## **SITES 94.03.01, 2014.03.01 ET 93.02.02 (MÉTABETCHOUAN–LAC-À-LA-CROIX ET SAINT-GÉDÉON) – SUIVI TECHNIQUE 2022**

**Réponses aux commentaires du ministère de l'Environnement, de la Lutte contre les changements climatiques, de la Faune et des Parcs (MELCCFP)**

DATE : JUILLET 2023

Figure QC-1 Dynamique hydrosédimentaire à l'embouchure de la Belle Rivière.

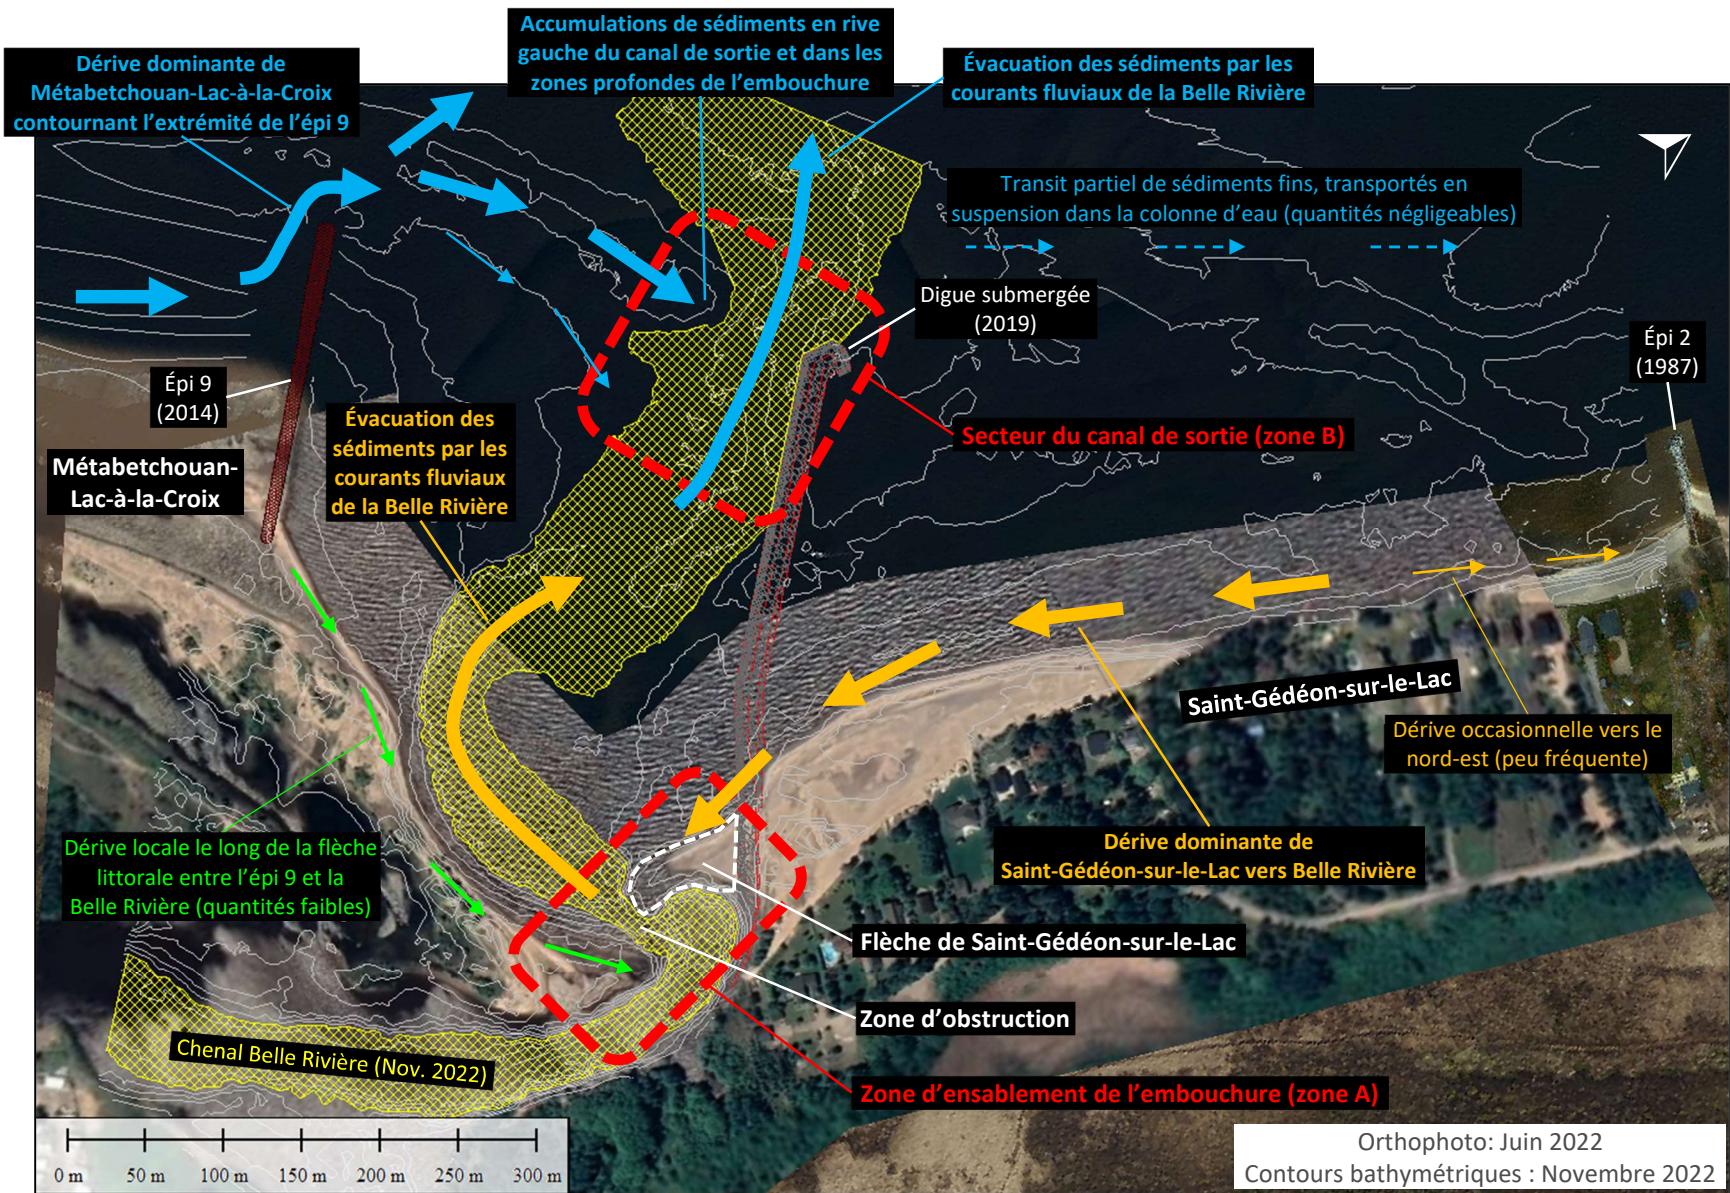
Avant d'adresser ce commentaire, nous tenons à réitérer la distinction importante qui doit être faite entre les différents sous-secteurs identifiés à l'embouchure de la Belle Rivière (voir Figure QC-1). La zone « d'ensablement de l'embouchure » désigne le secteur plus en amont de l'embouchure (zone A), où se trouve la flèche de sable alimentée par l'érosion de la plage de Saint-Gédéon-sur-le-Lac. La dynamique hydrosédimentaire dans ce secteur est largement dominée par la dérive littorale en provenance de Saint-Gédéon-sur-le-Lac et franchissant la crête de la digue submergée. Le secteur « canal de sortie » désigne quant à lui la zone la plus au large de l'embouchure (zone B). La dynamique hydrosédimentaire à cet endroit est plutôt dominée par la dérive littorale en provenance de Métabetchouan-Lac-à-la-Croix, laquelle contourne l'extrémité de l'épi 9.

Nous tenons à réitérer la distinction à faire entre la zone « d'ensablement de l'embouchure » et le secteur du « canal de sortie » de la Belle Rivière (voir Figure QC-1, zones A et B). Les problématiques de rétrécissement et d'obstruction du chenal de navigation observées à l'été 2021 et à l'automne 2022 se sont toutes produites à la hauteur de la flèche de sable de Saint-Gédéon-sur-le-Lac (zone A). Les accumulations documentées du côté de Métabetchouan-Lac-à-la-Croix et qui se produisent en rive gauche du canal de sortie de la Belle Rivière (zone B) se trouvent quant à elles plus au large et dans des zones plus profondes.

De façon générale, il semble que le Ministère fait un lien de causalité directe entre l'ensablement du canal de sortie (Figure QC-1, zone B) et les problématiques d'obstruction observées au niveau de la flèche de Saint-Gédéon-sur-le-Lac (Figure QC-1, zone A), sans proposer de mécanismes de transport sédimentaire plausibles entre ces deux zones. Or, les suivis et modélisations réalisés démontrent quant à eux des comportements clairement distincts.

Concernant la caractérisation plus spécifique du contexte hydrosédimentaire de la zone de suivi, nous jugeons opportun d'illustrer les patrons de transport sédimentaire dominants à l'embouchure de la Belle Rivière (Figure QC-1), afin de clarifier certaines notions abordées dans les commentaires énoncés ci-après. Nous tenons à rappeler que la caractérisation des directions et des intensités relatives de transport s'appuie sur les connaissances recueillies dans le secteur depuis de nombreuses années, notamment les résultats de suivis techniques effectués depuis 2019 (WSP, rapports de suivis 2020 à 2023), ainsi que les études de modélisations hydrodynamiques et hydrosédimentaires réalisées en 2022 (WSP, 2022a et 2022b).

Sur la figure présentée, il est important de distinguer le décalage entre les points de convergence des dérives littorales de Métabetchouan-Lac-à-la-Croix et de Saint-Gédéon-sur-le-Lac à l'embouchure de la Belle Rivière. Les matériaux en provenance de Métabetchouan-Lac-à-la-Croix, qui contournent l'extrémité de l'épi 9 (flèches bleues), s'accumulent dans la partie « aval » de l'embouchure, désignée comme le secteur du « canal de sortie » (Zone B). Les sédiments dérivent le long des barres infralittorales de Métabetchouan-Lac-à-la-Croix et se déposent sur la rive gauche du canal de sortie ou dans les zones plus profondes de l'embouchure. Cette dynamique est notamment à l'origine de la migration du chenal d'écoulement contre l'extrémité de la digue submergée. Les matériaux sont ensuite évacués vers le large sous l'influence des courants fluviaux de la Belle Rivière, notamment lors de la crue printanière. Les modélisations hydrosédimentaires ont démontré qu'une faible capacité de transport permet la migration de matériaux vers Saint-Gédéon-sur-le-Lac, au large de la plage (flèches minces pointillées). Toutefois, ce ne sont que les sédiments fins (0,1 à 0,5 mm) qui peuvent traverser l'embouchure de la rivière, transportés en suspension dans la colonne d'eau. Les matériaux plus grossiers, transportés par charriage sur le fond, ne sont pas en mesure de franchir le chenal d'écoulement. Compte tenu de la nature des sédiments observés dans le secteur de Saint-Gédéon-sur-le-Lac, qui est largement dominé par le sable et le gravillon (1 à 20 mm), il est improbable que le transit de matériaux en provenance de Métabetchouan-Lac-à-la-Croix puisse contribuer de façon significative à l'ensablement observé au niveau de la flèche de Saint-Gédéon-sur-le-Lac.

Les matériaux en provenance de Saint-Gédéon-sur-le-Lac (flèches orange) dérivent quant à eux le long de la plage, franchissent la crête de la digue submergée et s'accumulent en rive droite du chenal d'écoulement de la Belle Rivière, dans la partie « amont » de l'embouchure, désignée comme « zone d'ensablement de l'embouchure » (Zone A), et où les événements d'obstruction ont été observés en juillet 2021 et octobre 2022. Les accumulations constituent alors la source d'apports solides dominante à cette hauteur de l'embouchure et sont notamment à l'origine de la formation de la flèche de Saint-Gédéon-sur-le-Lac. Il arrive parfois que la dérive littorale dans ce secteur soit orientée en sens opposé et qu'elle transporte les sédiments vers l'extrémité nord-est de la plage (flèches minces), mais la direction dominante demeure orientée vers l'embouchure de la Belle Rivière (flèches épaisses).

Une dérive locale de sédiments est également présente le long de la flèche littorale qui relie l'épi 9 à l'embouchure de la Belle Rivière (secteur Métabetchouan-Lac-à-la-Croix, flèches vertes). Les matériaux sont érodés à proximité de l'épi 9 et dérivent vers le nord-est, pour s'accumuler à l'extrémité de la formation, sur la rive gauche du chenal d'écoulement. Les quantités transportées

Les observations documentées dans les rapports de suivis techniques et dans les études de modélisation ne présentent aucun indice qui indiquerait que les matériaux en provenance de Métabetchouan-Lac-à-la-Croix contribuent à une instabilité de la plage de Saint-Gédéon-sur-le-Lac ou à l'ensablement de l'embouchure de la Belle Rivière, à la hauteur de la flèche

de Saint-Gédéon-sur-le-Lac (Figure QC-1, zone A). Tel que précisé dans les rapports d'études et dans les réponses aux commentaires précédents, les matériaux en provenance de Métabetchouan-Lac-à-la-Croix se déposent au large de la Belle Rivière et en rive gauche du canal de sortie (Figure QC-1, zone B). Bien que les accumulations aient provoqué un déplacement du chenal d'écoulement vers l'extrémité de la digue submergée, les sédiments ne sont pas en mesure de franchir les zones profondes de l'embouchure, de remonter vers l'amont et de provoquer l'ensablement de l'embouchure à la hauteur de la flèche de Saint-Gédéon-sur-le-Lac, sur la rive opposée du cours d'eau.

Les observations documentées dans le cadre des suivis techniques et les analyses effectuées dans le cadre des études de modélisation (WSP, 2022a et 2022b) indiquent toutes que le chenal d'écoulement est à son plus étroit et son moins profond à la hauteur de la flèche de sable de Saint-Gédéon-sur-le-Lac (zone A), qu'il s'agit de l'endroit où se sont produites les obstructions complètes observées en août 2021 et en octobre 2022, puis que les apports sédimentaires sur la flèche proviennent de la plage attenante. Les accumulations observées à la hauteur du canal de sortie (zone B) ne sont pas en mesure de migrer vers l'amont jusqu'à l'embouchure en quantité suffisante pour contribuer à la problématique d'obstruction. Si le ministère demeure d'avis contraire, il est prié d'expliquer par quels mécanismes hydrosédimentaires il juge possible que les apports depuis le banc de sable de Métabetchouan-Lac-à-la-Croix contribuent à la dynamique d'ensablement et d'obstruction de l'embouchure de la Belle Rivière à la hauteur de la flèche de sable de Saint-Gédéon-sur-le-Lac (zone A).

Nous tenons à réitérer que les observations documentées dans le cadre des suivis techniques et les analyses effectuées dans le cadre des études de modélisation (WSP, 2022a et 2022b) n'indiquent aucun lien de causalité entre les accumulations documentées en rive gauche du canal de sortie de la Belle Rivière (Figure QC-1, zone B) et la problématique d'obstruction observée à la hauteur de la flèche de sable de Saint-Gédéon-sur-le-Lac (Figure QC-1, zone A).

**Figure QC-2 Bilans sédimentaires dans le secteur des épis en géotubes pour trois périodes d'intérêt (extrait du Tableau 5.6 du rapport de suivi).**

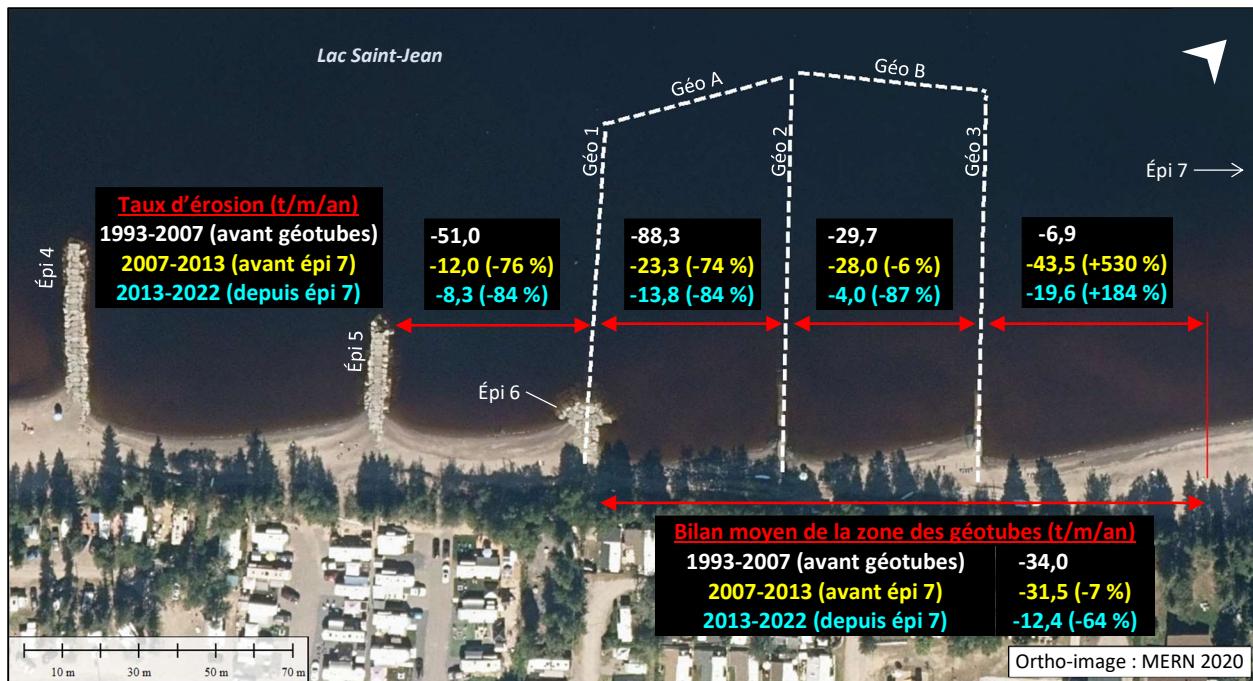
- p.23<sup>1</sup> : « les structures n'ont pas réussi à démontrer la pleine efficacité escomptée. La plage attenante au nord-est a subi une augmentation de son taux d'érosion et l'envergure des interventions de recharge requis dans le secteur n'a pas diminué de façon significative. »
- p.24 : « Les suivis démontrent quant à eux que la problématique d'érosion peut être régie de façon efficace avec une fréquence de rechargements acceptable (5 à 7 ans). »
- p.107 : « L'érosion a emporté 4 490 tonnes de sédiments entre l'épi 5 et l'épi en géotubes 2, ce qui correspond à environ 83 % du rechargement réalisé sur ce tronçon à l'hiver 2022. »

Ces énoncés dans le rapport portent à croire que les travaux réalisés depuis 1987 (rechargements de plage successifs et implantation de structures rigides, notamment) afin d'atténuer les problématiques d'érosion et d'accumulation dans ce secteur ne répondent pas de manière optimale aux enjeux découlant du contexte hydrosédimentaire du site à l'étude. L'énoncé de la page 107 du rapport indique d'ailleurs que les interventions des dernières années ont permis une rétention de seulement 17% des sédiments sur le site de recharge en 2022; les autres 83% ayant vraisemblablement été transportés vers SGSLL situé au Nord-Est. Ainsi, si d'autres interventions sont jugées requises dans ce secteur dans l'avenir, il est recommandé à RT d'évaluer d'autres options d'intervention appuyées sur les données les plus récentes du régime hydrosédimentaire local ou de revoir à la hausse la granulométrie des matériaux de recharge afin de permettre une meilleure rétention des matériaux aux sites visés.

En ce sens, les suivis démontrent que l'objectif initial avec l'implantation des géotubes n'a pas été atteint, car les interventions de rechargements se sont poursuivies quasi-annuellement suivant la mise en place des épis en géotubes, soit en 2009, 2011, 2012, 2014 et 2015 (Tableau 1.1), et le taux d'érosion moyen pour l'ensemble du secteur des géotubes (profils 2+152, 2+095 et 2+049) n'a pas diminué de façon significative (réduction de seulement 7 % entre 2007 et 2013 (Tableau 5.6)). Le taux d'érosion au nord-est des épis en géotubes a par ailleurs augmenté de -6,9 t/m/an (période 1993-2007) à -43,5 t/m/an (période 2007-2013) (Tableau 5.6 et Figure QC-2).

Les résultats d'analyse démontrent néanmoins que les ouvrages ont permis de réduire de 76 % les taux d'érosion entre l'épi 5 et l'épi en géotubes 2, et qu'au nord-est des ouvrages, le taux de transport y demeurait environ 50 % plus faible que celui observé suivant l'implantation de l'épi 5, un épi conventionnel en enrochement (p. 112 et Figure QC-2). En ce sens, l'efficacité des épis en géotubes était donc conforme à ce qui peut être attendu pour ce type d'ouvrage, soit une stabilisation des matériaux sur le haut de la plage au sud-ouest et entre les structures, tout en permettant un transit partiel de la dérive littorale vers le nord-est. Toutefois, en l'absence d'apports sédimentaires naturels des secteurs adjacents, captés par les épis en enrochements situés au sud-ouest (épis 2 à 5), les matériaux érodés lors des tempêtes n'étaient pas remplacés et le déficit sédimentaire a été conservé. Les rechargements devaient donc se poursuivre pour remplacer les sédiments perdus.

**Figure QC-3      Photographie aérienne de l'embouchure de la Belle Rivière en 1986.**

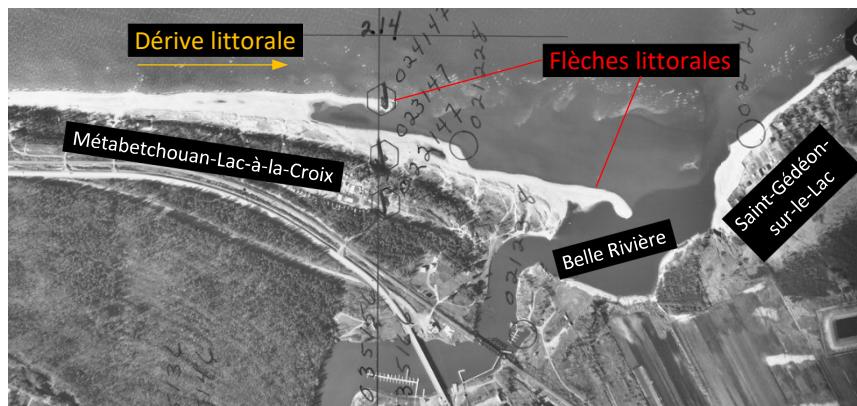
*« la dérive littorale dans le secteur est importante, notamment en regard aux matériaux de recharge des sites adjacents du banc de sable de MLALC qui sont érodés annuellement. »*

Le secteur de Métabetchouan-Lac-à-la-Croix est un banc de sable et de gravillon de plusieurs kilomètres de long. La formation constitue un important réservoir naturel de sédiments pouvant être mobilisés par la dérive littorale. Les matériaux de rechargements déposés périodiquement dans le secteur et qui s'érodent progressivement ne constituent alors qu'une fraction du volume total de sédiments déplacés. Même sans rechargements, une dérive naturelle de sédiments vers l'embouchure de la Belle Rivière serait présente. D'ailleurs, l'étude réalisée par Roche (2013, annexe 3, plan 2) démontre bien la dérive progressive de l'embouchure de la Belle Rivière vers le nord avant même l'entrée en vigueur du Programme de stabilisation des berges du lac Saint-Jean et le début des interventions de rechargements dans le secteur de Métabetchouan-Lac-à-la-Croix.

La photographie aérienne de 1986 ci-dessous illustre également bien, par la présence des flèches littorales, que la dérive littorale est importante. Déjà à ce moment, le chenal de la Belle Rivière était orienté du côté de Saint-Gédéon-sur-le-Lac.

**Figure QC-4 Zone d'accumulation de sédiments en rive gauche de l'embouchure de la Belle Rivière avant la construction de l'épi 9 (a) et après la construction de l'épi 9 (b).**

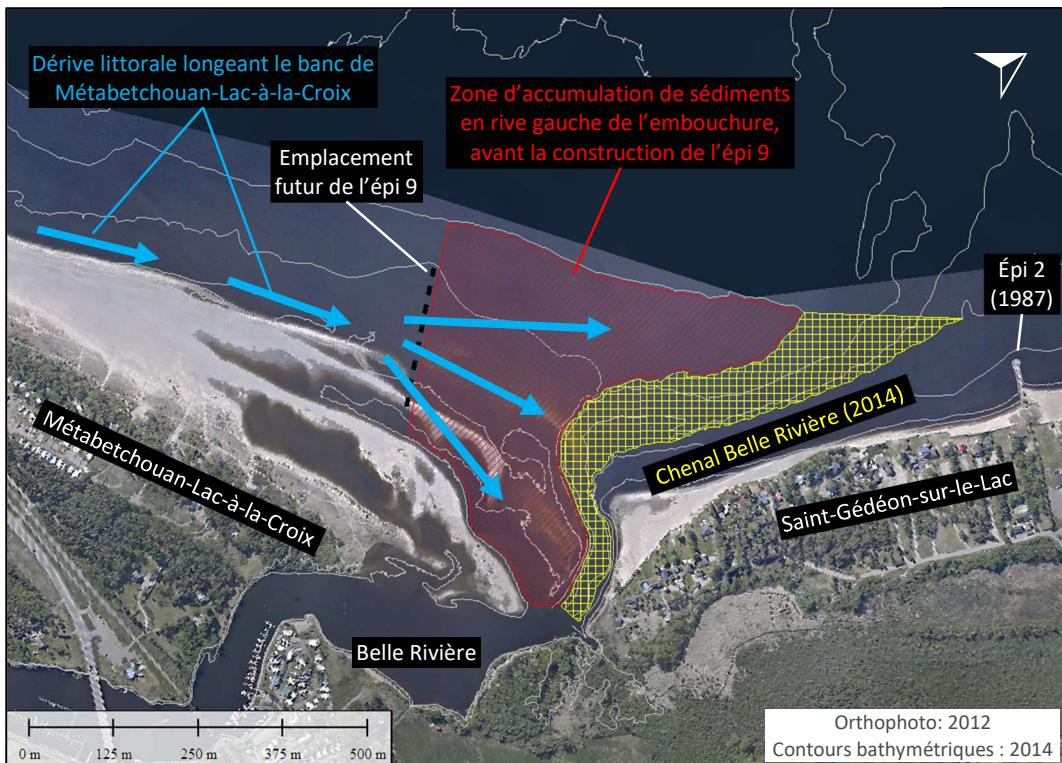
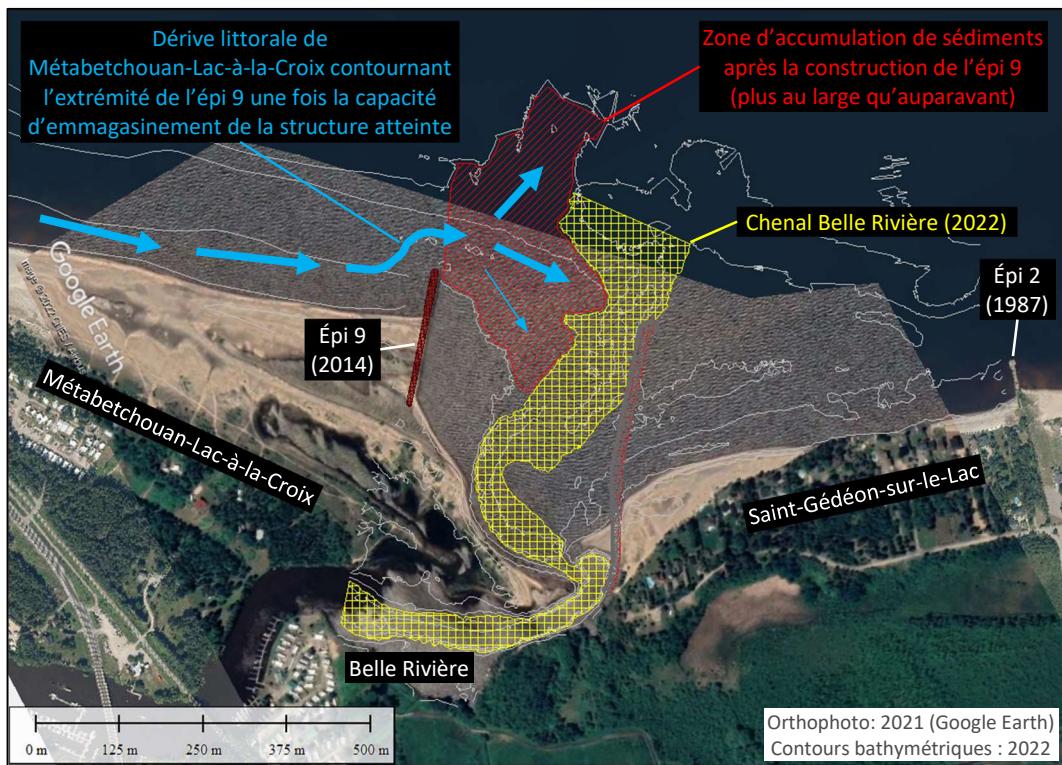
*« Ces matériaux en provenance du Sud-Ouest ne semblent pas être retenus adéquatement par les épis #7-8-9 construits à cet effet afin d'éviter une dérive sédimentaire vers le chenal de la Belle Rivière. »*

*« Les résultats du présent suivi indiquent toutefois que les sédiments non retenus par l'épi #9 s'accumulent dans le chenal de la Belle Rivière ou dans sa périphérie et exercent une pression sur ce dernier, provoquant sa dérivation devant la digue submergée. »*

Les structures ciblées n'ont pas été conçues de manière à retenir la totalité de la dérive littorale. Les épis 7 et 8, notamment, devaient plutôt retenir uniquement le volume nécessaire pour assurer la stabilisation du haut de la plage au sud-ouest et entre les ouvrages. Si les années suivant la mise en place des structures sont effectivement caractérisées par une phase « d'accumulation » de sédiments, le régime hydrosédimentaire local doit éventuellement converger vers un état d'équilibre, où la capacité d'emmagasinement des épis est atteinte et les apports solides recommencent à contourner l'extrémité des ouvrages. Comme précisé en introduction, il est généralement de bonne pratique d'éviter une interception complète de la dérive littorale afin d'assurer une continuité des apports sédimentaires dans les secteurs adjacents non protégés, minimisant ainsi le risque que se développent des zones d'érosion.

Dans le cas de l'épi 9, il convient d'apporter certaines nuances à l'égard de l'objectif de la structure. L'ouvrage devait non seulement favoriser le développement d'un état d'équilibre du trait de côte au sud-ouest et éviter un recul excessif de la plage au nord-est de l'épi 8, mais aussi capter une partie importante de la dérive des sédiments, qui contribuait le plus aux accumulations en rive gauche de l'embouchure de la Belle Rivière et qui était responsable de la déviation du chenal d'écoulement vers Saint-Gédéon-sur-le-Lac (voir Figure QC-4). Il s'agissait en fait de la première phase du projet de redressement de l'embouchure complété en 2019. Les sédiments non retenus par l'ouvrage et qui contournaient son extrémité étaient quant à eux redirigés plus au large, dans des endroits moins névralgiques pour l'ensablement et la déviation du canal de sortie de la rivière. Les résultats des suivis techniques démontrent à cet effet que l'épi 9 a une efficacité conforme à l'objectif de départ.

En lien avec l'énoncé de la page 118 identifié par le ministère et qui indique que l'épi 9 devait « éviter que la dérive des sédiments ne migre devant l'embouchure de la Belle Rivière », nous convenons qu'une précision s'impose, dans la mesure où la zone à l'embouchure de la Belle Rivière sous-entendue dans cet énoncé visait principalement le secteur où les accumulations exerçaient une pression sur la rive gauche du chenal d'écoulement, le faisant ainsi dévier vers la rive de Saint-Gédéon-sur-le-Lac. Il s'agit donc de la partie plus « amont » de l'embouchure (voir Figure QC-4a).

**Figure QC-5 Dimensions du chenal d'écoulement à l'embouchure de la Belle Rivière en novembre 2022 (extrait des Figures 5.4 et 5.7, panneaux (f), du rapport de suivi 2022).**

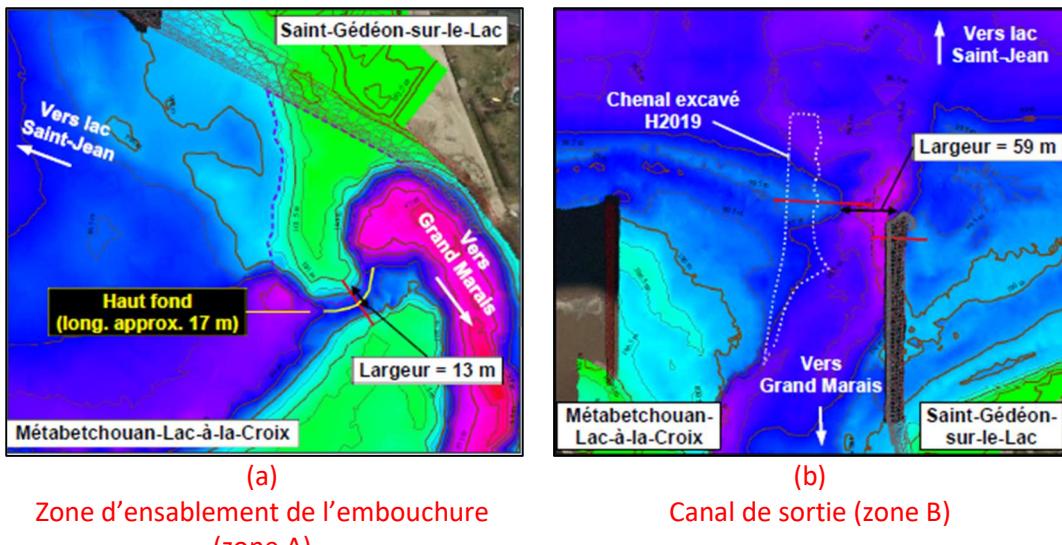
*« Cette situation empêche alors les sédiments en amont (secteur des flèches de SGSSLL et de MLALC) d'être expulsés adéquatement dans le Lac-Saint-Jean. »*

Le canal de sortie de la Belle Rivière demeure beaucoup plus large et plus profond que le chenal d'écoulement à la hauteur de la flèche de sable de Saint-Gédéon-sur-le-Lac (voir Figures 5.6 et 5.9, ainsi que Tableaux 5.16 et 5.17 dans le rapport de suivi). La Figure QC-5 illustre également bien les géométries différentes du chenal d'écoulement observées dans les deux secteurs en novembre 2022. La capacité d'écoulement du canal de sortie (Figure QC-5b) est donc largement supérieure à celle de la zone d'obstruction (Figure QC-5a) et il est peu probable qu'elle impose une restriction significative sur l'expulsion des sédiments en provenance de l'amont.
